**Verslag huishoudelijke elektrische installatie op laagspanning en zeer lage spanning****Algemeen:**

Referentie: 006-20261028-06	Datum controle: 28/10/2026
Keurder: 006

Eigenaar: Nuyts Linda	EAN-code: 541448820052763654
Adres installatie: Hoogstraatsebaan 121, 2390 - Malle	Nummer teller(s): 1sag1200245292
	Distributienetbeheerder installatie: Fluvius
Datum uitvoering installatie:	☐ Vóór 01/10/1981 ☒ Tussen 01/10/1981 en 01/06/2020 ☐ Vanaf 01/06/2020
Type:	☒ Wooneenheid ☐ Niet-huishoudelijk ☐ PV ☐ Batterij ☐ Laadpaal

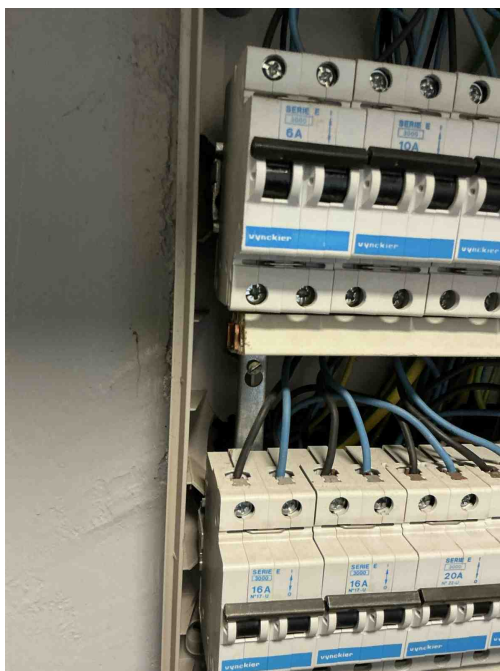
T23 - Het elektrisch materiaal is beschadigd. (Boek 1: 1.4.1.3).
Opmerking: O.a. bord1

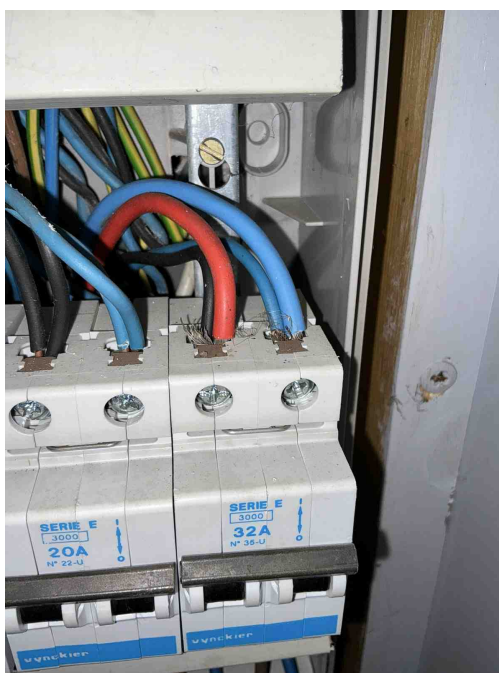
T21b - Het elektrisch materieel is niet geplaatst volgens de voorschriften van de fabrikant/ regels van goed vakmanschap. (Boek 1: 1.4.1.3) O.a kamgeleider niet afdoende afgedekt aan uiteiden. Zie kans op rechtstreekse aanraking plaatsingsfiche fabrikant.

Opmerking: O.a. bord1

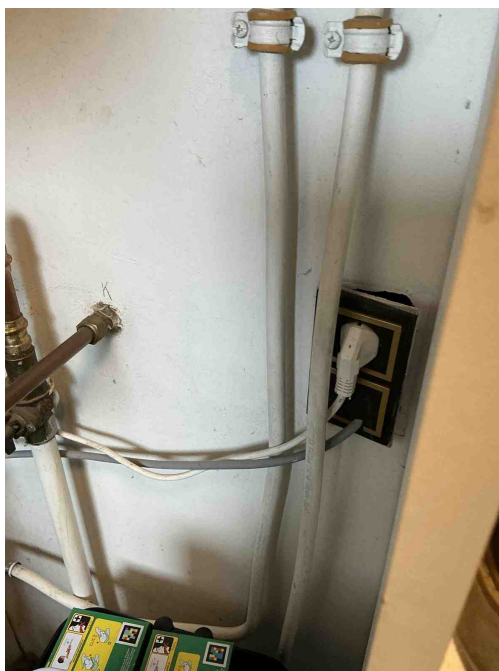
B16 - De interne soepele geleiders zijn niet aan beide uiteinden voorzien van samenknijpende hulzen of evenwaardig (Boek 1: 5.3.5.5).

Opmerking: O.a. in bord1

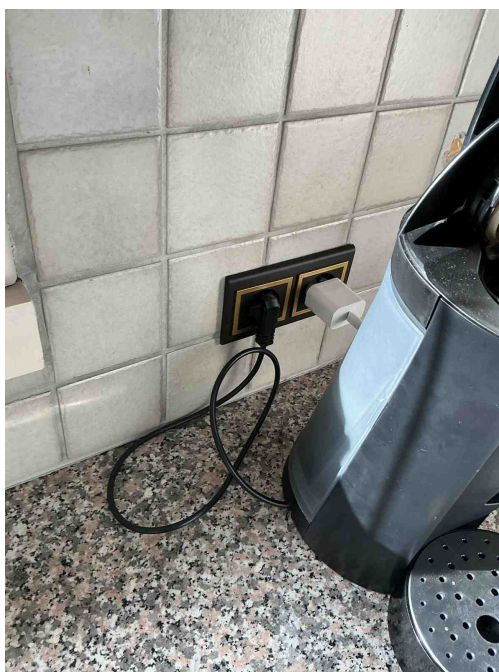
S07 - De situatieplannen stroken niet met de werkelijkheid (Boek 1: 3.1.2.1).
Opmerking: O.a. contactdozen L1 zijn dubbele, contactdoos koele berging, garage, zolder,....

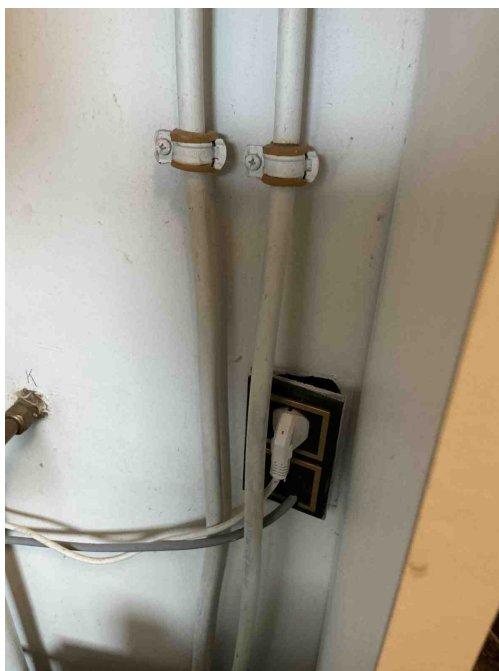
S07 - De situatieplannen stroken niet met de werkelijkheid (Boek 1: 3.1.2.1).
Opmerking: O.a. contactdozen L1 zijn dubbele, contactdoos koele berging, garage, zolder,....

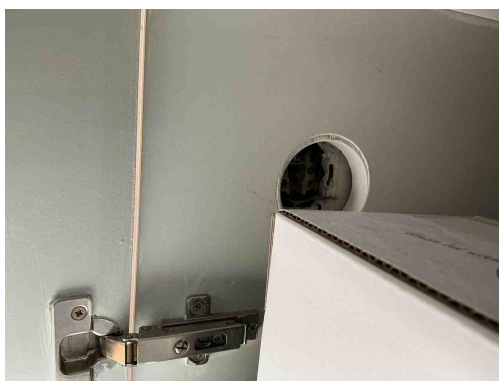
T10 - Bepaalde contactdozen en/of schakelaars zijn niet degelijk bevestigd (Boek 1: 1.4.1.3).
Opmerking: O.a. koele berging, eetkamer

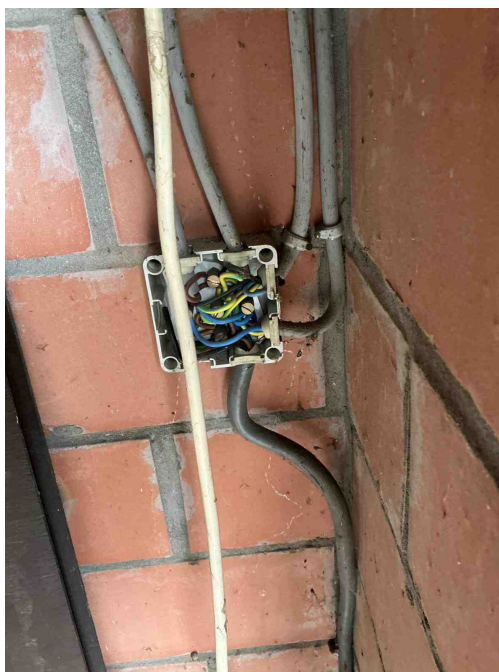
T10 - Bepaalde contactdozen en/of schakelaars zijn niet degelijk bevestigd (Boek 1: 1.4.1.3).
Opmerking: O.a. koele berging, eetkamer

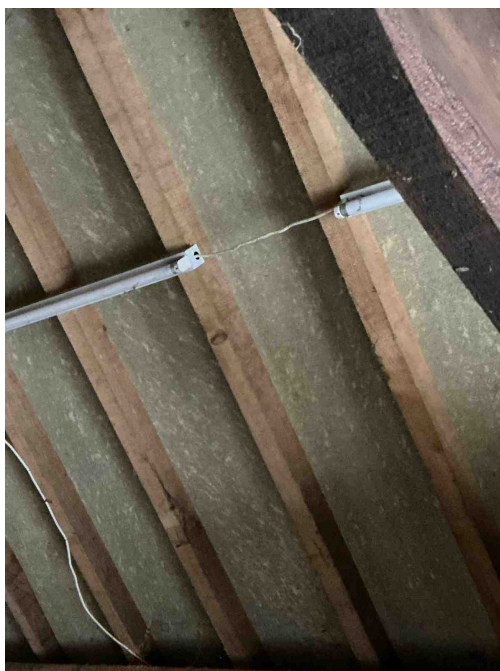
T02 - Gevaar voor rechtstreekse aanraking: genaakbare delen onder spanning (Boek 1: 4.2.2).

Opmerking: O.a. garage

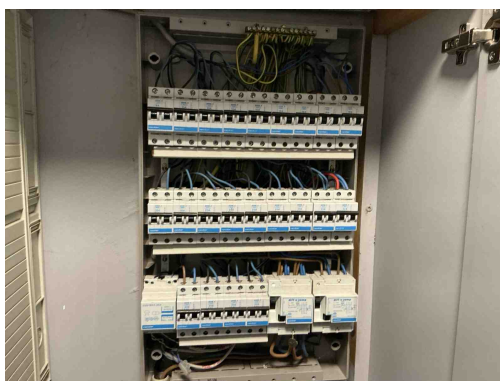
C13 - Onvoldoende bevestiging van de leiding(en) (Boek 1: 5.2.9.5).
Opmerking: O.a. garage
